Onderwerp
Advies politie n.a.v. voorgenomen
Verkeersbesluit.

Uw kenmerk
20250613001

Datum
24 juni 2025

Advies in zake voorgesteld verkeersbesluit met de daarin gestelde verkeersmaatregelen in/ op De Tinneweide te Veenendaal.

Behoort bij verkeersbesluit 20250613001

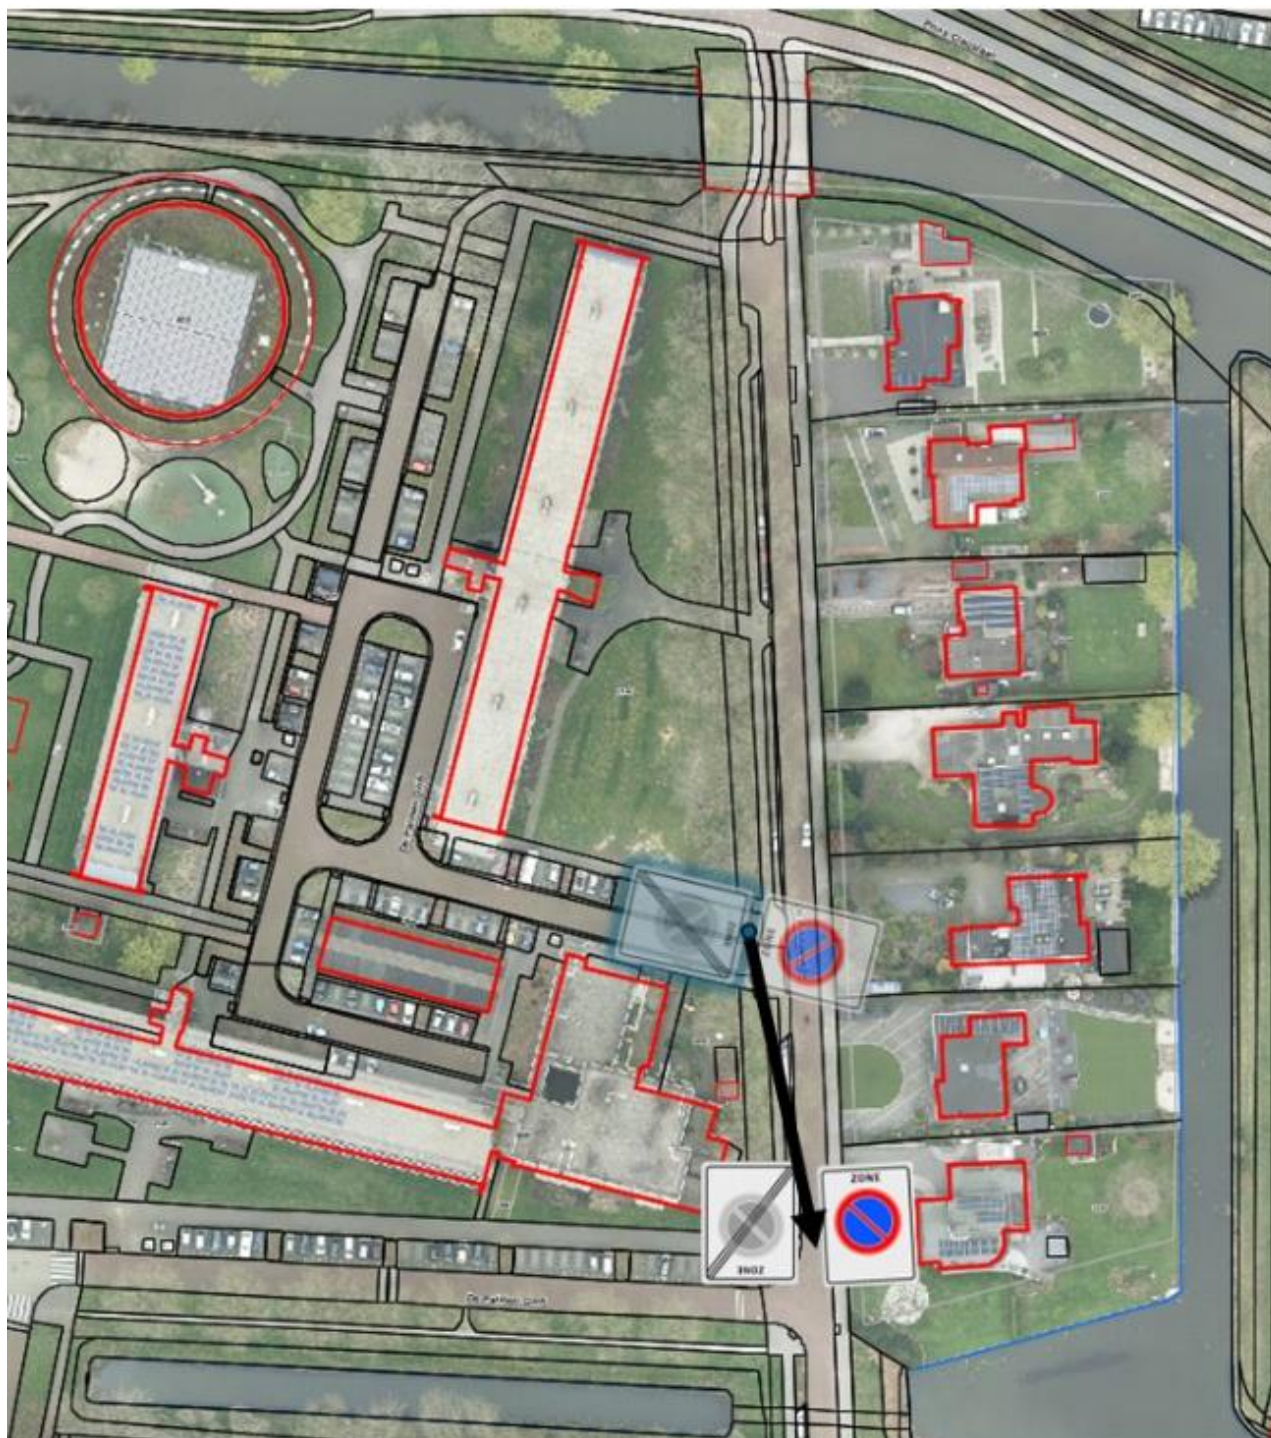
- **Veiligheid**
Deze maatregel zal de verkeersveiligheid ten goede komen.
- **Bereikbaarheid**
Deze maatregel heeft geen negatieve invloed op de bereikbaarheid voor de hulpdiensten en de overige weggebruikers.
- **Handhaafbaarheid**
De maatregel is handhaafbaar, indien uitgevoerd volgens de bij het voorgenomen verkeersbesluit behorende situatieschets, met kenmerknummer 20250613001.

Van de zijde van de politie is er geen bezwaar tegen het voorgenomen verkeersbesluit en besluit daarom positief te adviseren.
